NIEUWE VARIANT ECAS3 KLEP

De nieuwe ECAS3 magneetklep vervangt de ECAS1 klep, die over enkele maanden niet meer leverbaar is.

ECAS3 magneetklep 472 880 xxx 0

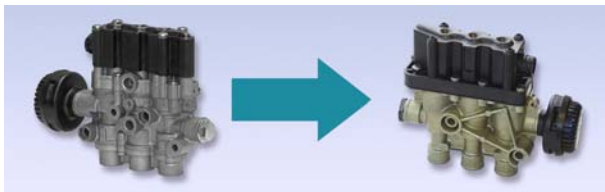
- Robuust en meer betrouwbaar door verbeteringen van het ontwerp en de montage
- Verbeterde afdichting voor betere bescherming tegen water en stof
- Lager gewicht en daardoor brandstofbesparing en/of besparing van extra vrachtkosten

Geen aanpassing nodig bij vervanging ECAS1 klep met de overeenkomende ECAS3 klep.

Deze ECAS1 klep heeft metrisch draad op alle lucht poorten terwijl de ECAS3 klep metrisch Voss aansluitingsdraad heeft.

Voor deze klep moet reparatieset **472 900 931 2** worden gebruikt om de luchtleiding aan te sluiten aan de nieuwe ECAS3 klep.
